**Forum mondial de l'harmonisation  
des Règlements concernant les véhicules**

**118<sup>e</sup> session**

**Règlement ONU n° 125 (Champ de vision du conducteur vers l'avant)****Proposition de série 02 d'amendements  
au Règlement ONU n° 125****Communication de l'expert de l'Organisation internationale  
des constructeurs d'automobiles\***

## « Annexe 2

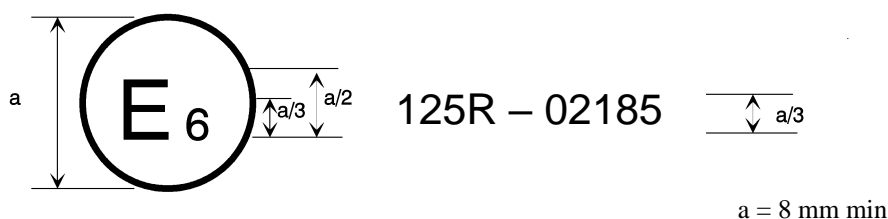
Annexe 2, lire :

La marque d'homologation ci-dessus, apposée sur un véhicule, indique que le type de ce véhicule a été homologué en Belgique (E6) en ce qui concerne le champ de vision vers l'avant du conducteur, en vertu du Règlement ONU n° 125. Les deux premiers chiffres du numéro d'homologation indiquent que l'homologation a été délivrée conformément aux dispositions du Règlement ONU n° 125 tel que modifié par la série **02** d'amendements. ».
